Concurso Nacional de Anteproyectos Polo y Parque Tecnológico Educativo – Fundación Acindar

1º Ronda de Consultas

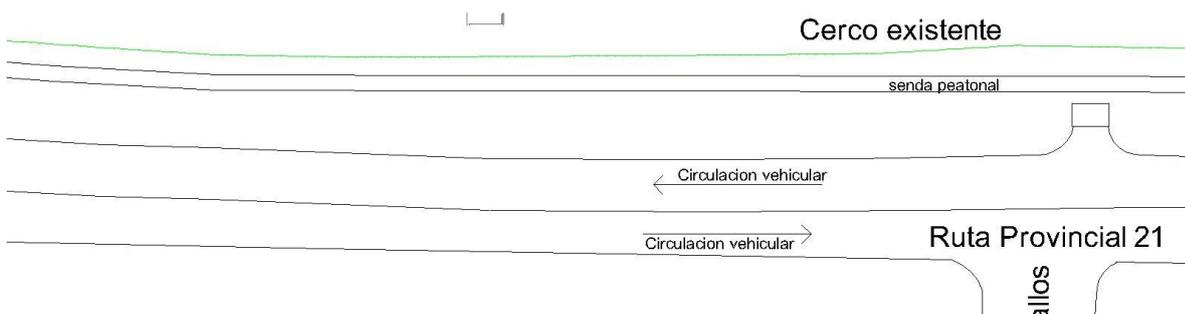
-Art 2.2. Se podrá referenciar la circulación de tránsito en ruta, y cómo se accede vehicularmente a las dos calles perpendiculares al predio? ¿Se podrán indicar sendas peatonales de cruce de ruta entre barrio y predio?

R: Se adjunta imagen de sentido de circulación. Con respecto a las sendas peatonales, no están delimitadas.
